SKÁROŠ

ÚZEMNÝ PLÁN OBCE
Zmeny a doplnky č. 1

úpln-o obce Skároš

NÁVRH LOKALÍT RIEŠENÝCH ZMENOU č. 1 ÚPN SKÁROŠ

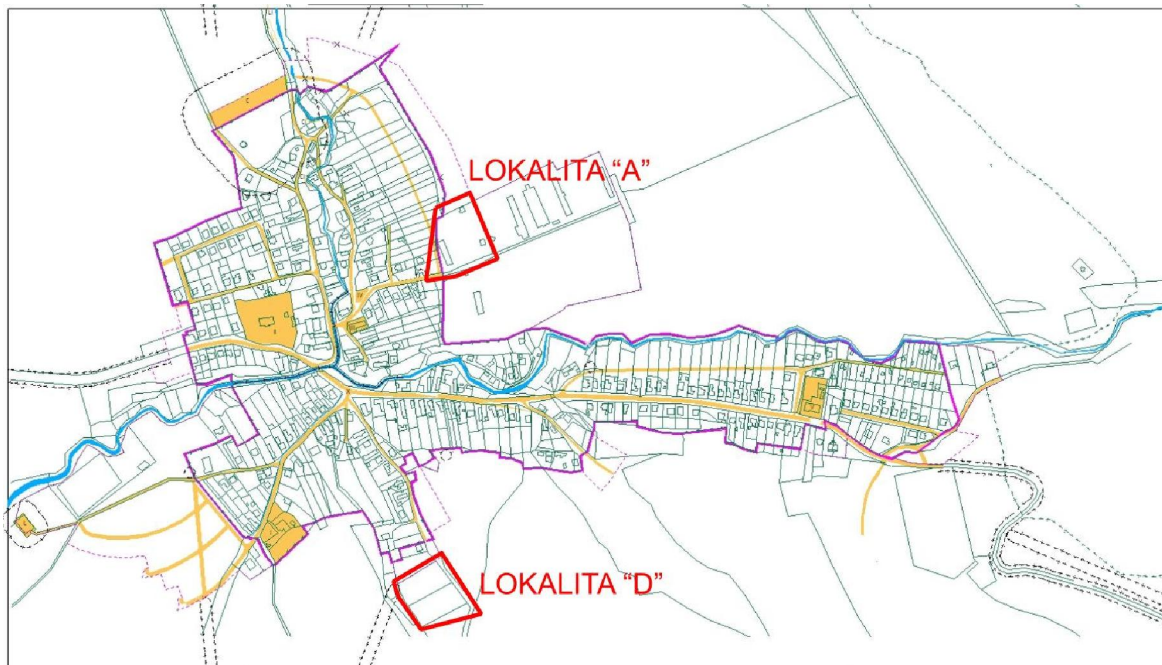
Koncepcia v zásade ostáva rovnaká. V lokalite A dôjde k zmene sprístupnenia lokality, kde hlavný prístup k obytnej lokalite bude od severu. Poľnohospodársky dvor bude slúžiť na produkčné účely, nebude sa zmenšovať v prospech bývania.

V lokalite pri Židovskom cintoríne dôjde k zvýšeniu počtu domov predĺžením existujúcej cesty.

V prípade lokality A sa zásadne mení sprístupnenie zástavby rodinných domov, pokiaľ doteraz bola hlavnou prístupovou komunikáciou ulica vedúca k PD, teraz ostáva ako hlavný prístup na lokalitu miestna komunikácia MO 7,5/40 C3 cca od severu. Na zokruhovanie sa navrhuje v ZaD č. 1 prepojenie cez úzky pozemok miestnou komunikáciou MO 4,75/30 C3. Vyššiu kategóriu rozmer pozemku neumožňuje.

Rozšírenie lokality D sa navrhuje predĺžením komunikácie MO 4,75/30 v rovnakej kategórii a vybavením komunikácie na oboch vetvách otočiskom. Rekonštrukcia pôvodnej komunikácie je nutná, nakoľko dnes nesplňa požadované kritériá.

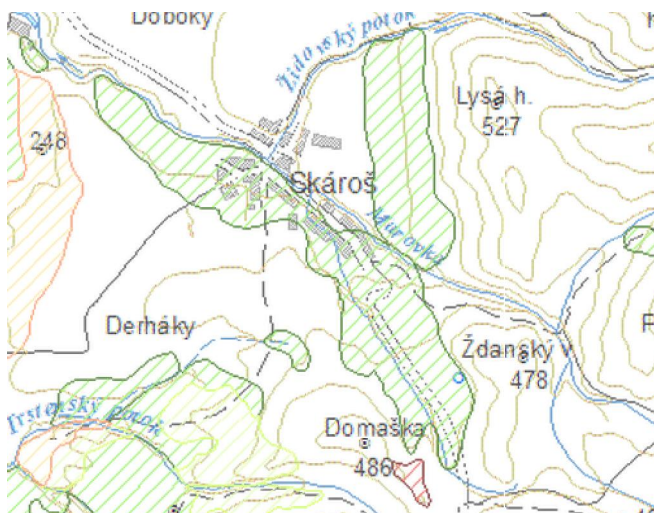
V lokalite A dochádza k zachovaniu funkčnej plochy poľnohospodárskeho dvora v pôvodnom rozsahu. V rámci koncepcie občianskej vybavenosti dochádza k zrušeniu novostavby hasičskej zbrojnice, položka 25 na výkresoch a jej miesto sa nahrádza verejnou zeleňou.
